多核種除去設備クロスフローフィルタ国産品導入に伴う 実施計画変更認可申請について

2023年7月12日

東京電力ホールディングス株式会社

1. ALPSクロスフローフィルタ国産品導入

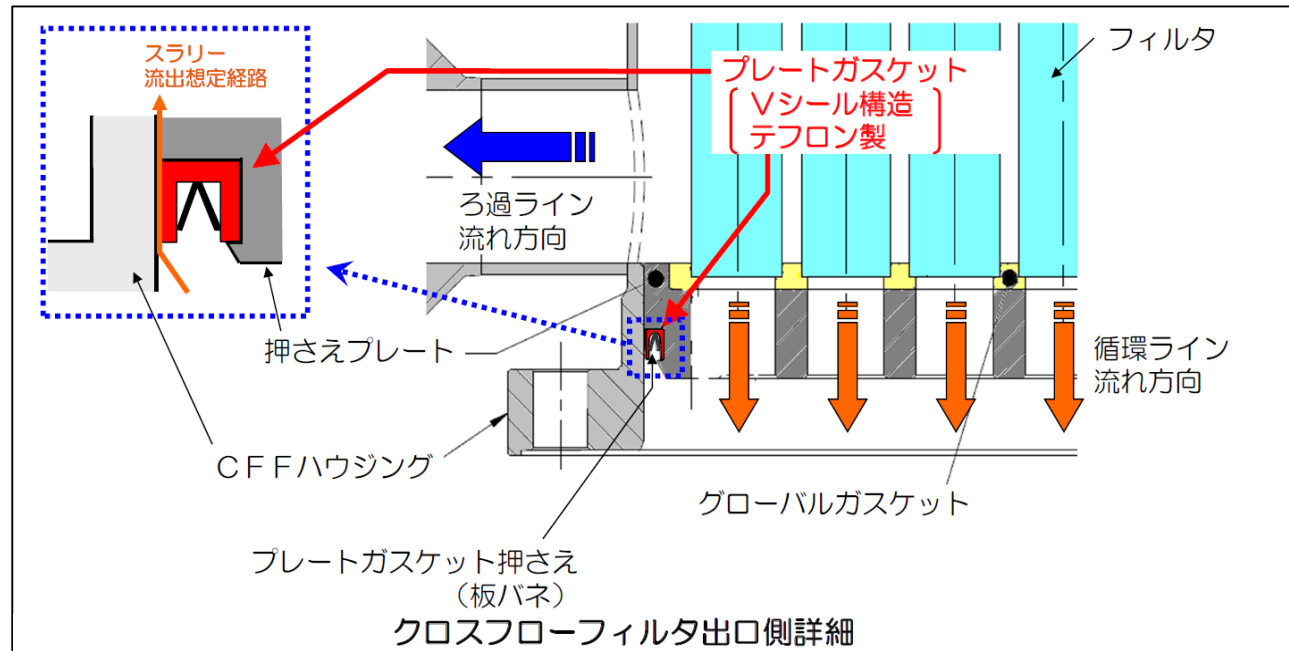
- 2014/3/18, 多核種除去設備 (A系, B系, C系) を運転中のところ, B系にて処理した水および処理済水の移送先であるサンプルタンク, 処理水タンク (J1) に通常より高い放射能濃度を確認。原因を調査するためB系を停止するとともに, 汚染したサンプルタンク, 処理水タンク(J1)を隔離するため, A系・C系も停止。
- 調査の結果, 原因はB系のクロスフローフィルター (CFF) 3Bのテフロン製ガスケットが放射線劣化し, 放射性物質 (主にSr) を含む炭酸塩スラリーがろ過側 (処理済水側) へ移行し, 下流側へ流出したと推定。
- 対策として, 耐放射線性能の高い材質であるEPDM(合成ゴム)に変更した改良型CFFへ取り替えて, 2014/5/23) , B系の運転を再開。

- CFFハウジングと押さえプレートの間のプレートガスケット (Vシール構造テフロン製) に欠損・微小な傷を確認しており, 当該部よりスラリーが流出と推定。
